アネックスツール株式会社

ANEX 龍靱ビットスリムタイプの製品仕様変更のご案内

1. 対象製品

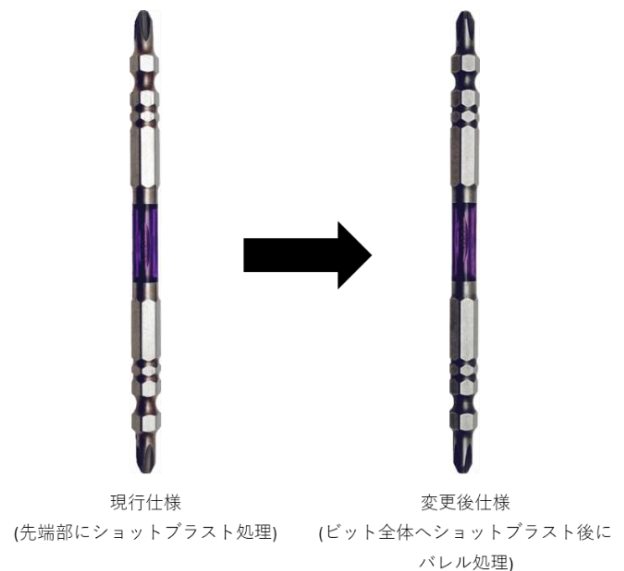
- 現行仕様：ビット全体をバレル処理後に、先端部にショットブラスト処理。
- 変更後仕様：ビット全体をショットブラスト処理後にバレル処理。十字部の形状見直し。
(※形状見直しにより、ビスへの嵌合性は向上しております。)
